Stadtgemeinde Bruneck

Bruneck, 16.10.2026

Betreff: Erneuerung der Aufstiegsanlagen "Kronplatz 1+2" mit neuer Pistenanbindung am Kronplatz – Variante 2

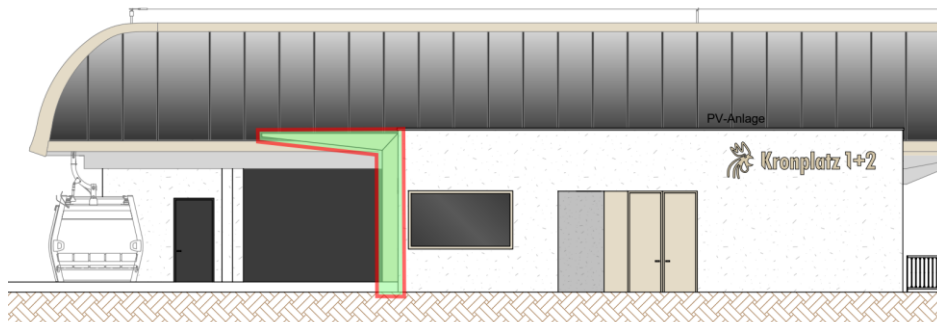
- *Es fehlen die Angaben zu den Erschließungsleitungen mit Verlauf bzw. Angabe der von den Arbeiten betroffenen Bereichen*

Die im Projekt angeführten Linienleitungen enthalten die für den elektromechanischen Bahnbetrieb erforderlichen Steuerungs-, Lichtwellen- und Erdungskabel, sowie die für die Stationen erforderliche Trink- und Schmutzwasserleitung.

Der Verlauf der Leitungen ist in den Projektunterlagen dargestellt; Folgend der detailliertere Typenschnitt:

Talstation: architektonisch-gestalterische Elemente

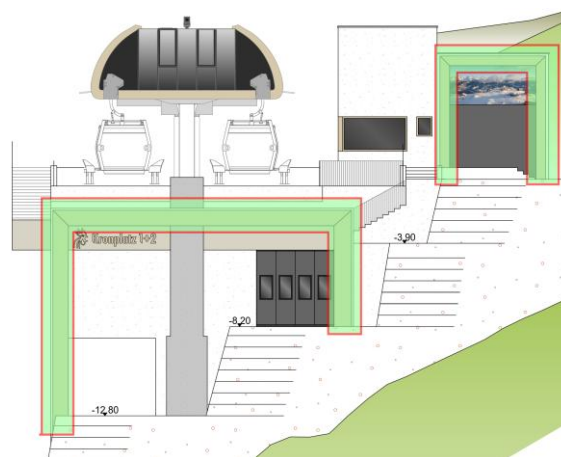
- *Es fehlt die Angabe, welche der vorgelegten Änderungen bereits durchgeführt wurden. Der Nachweis ist zu erbringen, dass die bereits ausgeführten Änderungen als unwesentliche Änderungen einzustufen sind.*

Die Arbeiten zu den architektonisch-gestalterischen Elementen (folgend grafisch dargestellt) und Fassadengestaltungen wurden hingegen noch nicht durchgeführt.
